**MILO (1)****3. Rang**

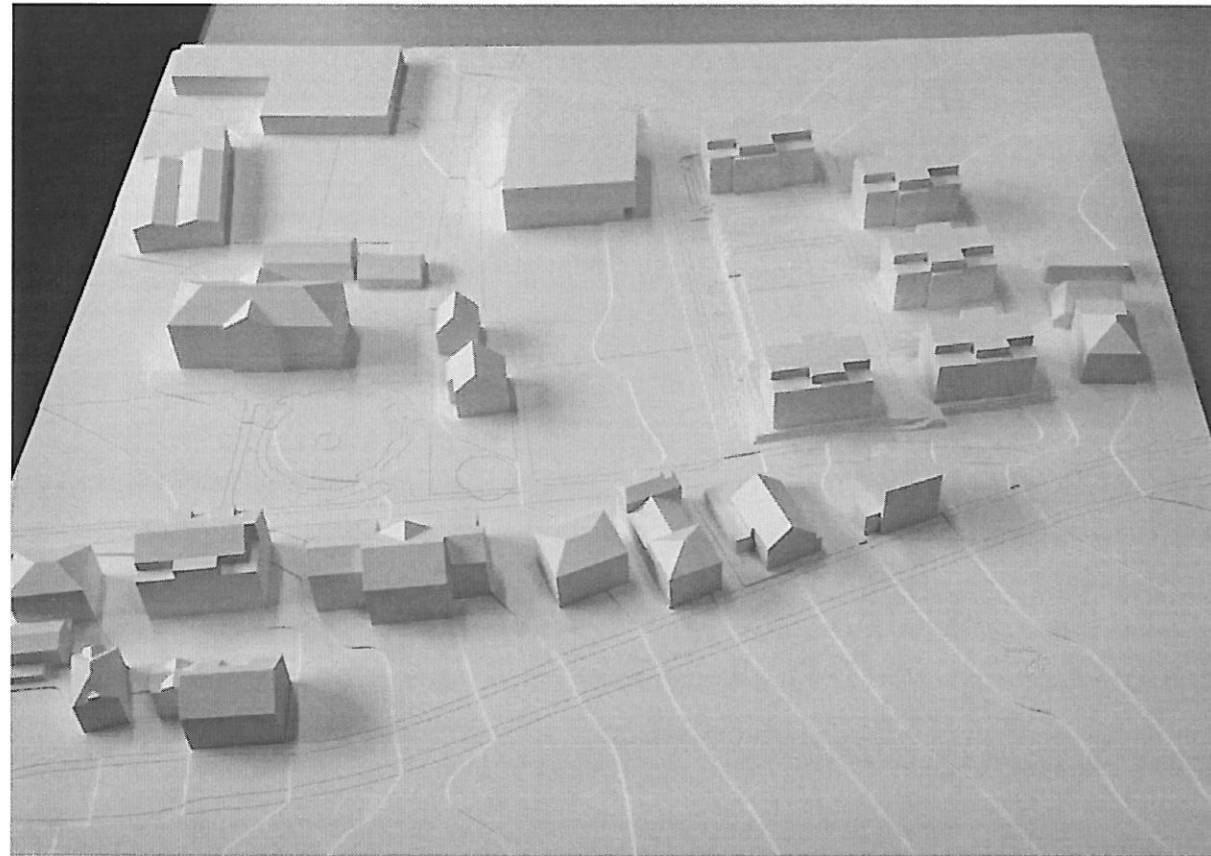
Die Verfasser schlagen einen mehreckigen, kompakten Kubus mit eingeschossigem Anbau gegen Norden vor. Sie betrachten das Volumen als klar formulierten Siedlungsrand. Das Gebäude entwickelt sich demnach logisch von Norden nach Süden. Auch eine mögliche Erweiterung ist nach diesem Prinzip angedacht. Mit den gewählten Fassadenlängen wird der Maßstab der umliegenden, öffentlichen Gebäude übernommen. Die innere Organisation und Gestaltung lebt von einem mehrgeschossigen Lichthof. Diese Idee ist räumlich sehr interessant und bietet spannende Raumabfolgen. Die Nischen und ungewöhnlichen Durchblicke gegen Innen und Aussen sind nicht alltäglich. Es stellt sich jedoch die Frage nach der richtigen Typologie an diesem ländlich geprägten Ort. Die Fassaden sind einfach und klar gestaltet. Der Ausdruck und die Materialisierung wirken in der dargestellten Form eher abweisend und anonym.

Die Umgebungsgestaltung ist bei diesem Vorschlag nicht in der gleichen Tiefe behandelt wie das übrige Projekt. Die Anordnung der Parkplätze ist nicht ideal.

Die innere Organisation der Grundrisse weist unterschiedliche Qualitäten auf. Im Erdgeschoss gruppieren sich die allgemeinen Räume um den imposanten Innenhof. Der Erschliessungskern schnürt jedoch hier nicht nur die Eingangspartie erheblich ein, er verhindert zudem den Sichtbezug der Cafe-

teria zum südlichen Aussenraum. Der Empfang, abgelöst vom übrigen Verwaltungsteil ist problematisch.

Der Speisesaal und die Küche sind gut organisiert. Die Verbindung von der Küche zu den Abteilungen ist nicht gelöst.

Die Demenzabteilung im Obergeschoss ist korrekt gelöst. Eine Durchmischung mit anderen Nutzungen in diesem Bereich, ist betrieblich nicht erwünscht.

Die Pflegeabteilungen im 2. + 3. Obergeschoss weisen durch den vorgesehenen Innenhof interessante Raumabfolgen auf. Es entsteht anstelle eines Spitalcharakters eine angenehme Hotelatmosphäre. Für die Pflegenden ist der Vorschlag mit seinen vielen Nischen eher unübersichtlich und weitläufig. Auch für die Bewohnenden könnte dies eher verwirren. Die Pflegezimmer weisen gute Proportionen auf und sind zum grössten Teil gut orientiert. Der Vorschlag für Bereich Aufenthalt / Essen erfüllt die Vorgaben vom Raumprogramm nicht.

Die Kennzahlen dieses Projekts weisen durchschnittliche Werte auf. Die Kosten für den komplexen Innenhof sind dagegen eher hoch. Mit seiner kompakten Aussenhülle erfüllt es die Voraussetzungen für einen optimalen Energiehaushalt.

Insgesamt ist dieses Projekt ein wertvoller Beitrag zur gestellten Aufgabe. Trotz seriöser und sorgfältiger Ausgestaltung, vermag es die Jury aufgrund konzeptioneller und betrieblicher Mängel nicht voll zu überzeugen.
